Expediente:	051480444726
Radicado:	RE-01533-2025
Sede:	REGIONAL VALLES
Dependencia:	DIRECCIÓN REGIONAL VALLES
Tipo Documental:	RESOLUCIONES
Fecha:	02/05/2025
Hora:	08:43:46
Folios:	12

POR MEDIO DE LA CUAL SE OTORGA UN PERMISO DE VERTIMIENTOS Y SE ADOPTAN OTRAS DISPOSICIONES

1. Que mediante Auto **AU-00076-2025** del 01 de enero de 2025, Comare dio inicio al **TRÁMITE AMBIENTAL DE PERMISO DE VERTIMIENTOS**, presentado por la sociedad **BLESSING FLOWERS S.A.S**, con Nit. **900.758.946.0**, por medio de su representante legal la señora **LUZ CAMILA JARAMILLO CARDONA**, identificada con cédula de ciudadanía número **1.036.392.718**, en calidad de arrendataria, para el sistema de tratamiento y disposición de Aguas Residuales Domésticas-ARD y no Doméstica-ARnD, a generarse en el predio identificado con folio de matrícula inmobiliaria número 020-174165, ubicado en la vereda El Cerro del municipio de El Carmen de Viboral-Antioquia.

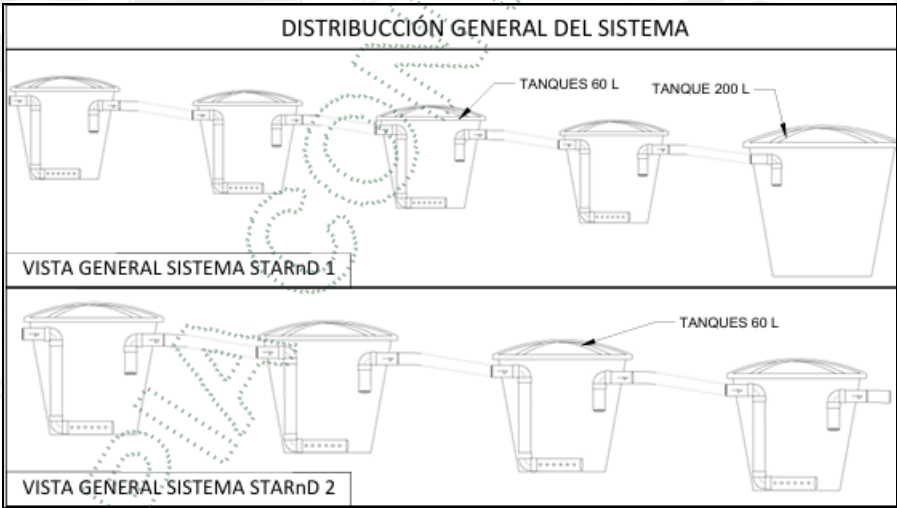
El STARnD 1 cuenta con un tanque de almacenamiento de 2000 L, tanto el STARnD 1 y STARnD 2 cuentan con 4 tanques con una capacidad de 60 L. Teniendo:

Primera capa: En el fondo se acomodará una capa de grava fina limpia con granulometría de 3” pulgadas, con un espesor de cama de 10 cm. Se acomodará la tubería de distribución (4 pulgadas), y se cubrirá totalmente con la misma grava.

Segunda capa: Encima de la primera capa luego de cubrir completamente la tubería, se colocará una capa de grava fina (Gravilla) de con granulometría entre 3/8" -1 1/2" pulgadas, con un espesor de cama de 15 cm.

Tercera capa: Para evitar la alteración de la capacidad filtrante del carbón activado, se colocará una arena lavada (Menor diámetro), con un espesor de cama de 5 cm.

Cuarta capa: En esta se colocará con una distribución adecuada (Leer manual de distribuidor), el material de carbón activado, con un espesor de cama de 5,5 cm.

Quinta capa: Para evitar la alteración de la capacidad filtrante del carbón activado, se colocará una arena lavada (Menor diámetro), con un espesor de cama de 5,5 cm.

Se deberá de asegurar una altura libre de 0,15 cm.

De acuerdo al caudal inicial de 0,02 m³/día, se requiere un Área de 0,06 a 0,03 m², las medidas de los tanques son:

Se presenta una distribución cumpliendo con la profundidad del sistema filtrante (0,8 cm descrito en capas anteriormente mencionadas), pero distribuyéndola en 40 cm por tanque empleado, que permite tener un espacio libre recomendado de 20 cm.

b) Descripción del sistema de infiltración propuesto:

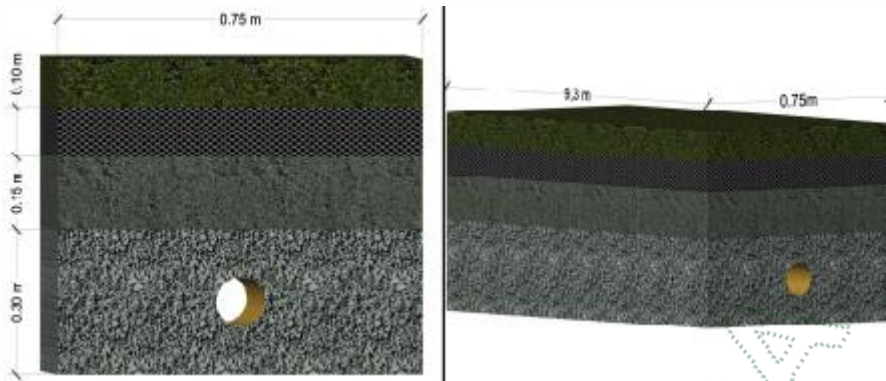
El documento denominado “PN-GT-07 MEMORIAS DE CÁLCULO SISTEMA DE POZOS SÉPTICOS” entregado mediante radicado CE-00168-2025 presenta las características de las capas del campo de infiltración, teniendo un total de 50 cm de profundidad. Lo anterior se determinó a partir de la prueba de infiltración con el método doble anillo para determinar la capa de infiltración, obteniendo una velocidad de infiltración de **1,713 min/cm o 88 mm/hora**.

Luego de realizar la evaluación con los datos proporcionados, la Corporación obtuvo una velocidad de infiltración de **259,39 mm/h**, por lo que dicho dato no coincide con los **88 mm/h** reportados, sin embargo, al hacer la conversión con la velocidad de infiltración de **1,713 min/cm se obtiene que esta corresponde a 350 mm/h, siendo este valor más próximo al correspondiente**.

A partir del tiempo de absorción se encuentra el área requerida por habiente en metros cuadrados, y con este se obtiene un área de absorción total requerida de 6,98 m². En este caso se plantea un diseño de 0,75 m de ancho, 9,3 m de largo y 0,45 m de profundo.
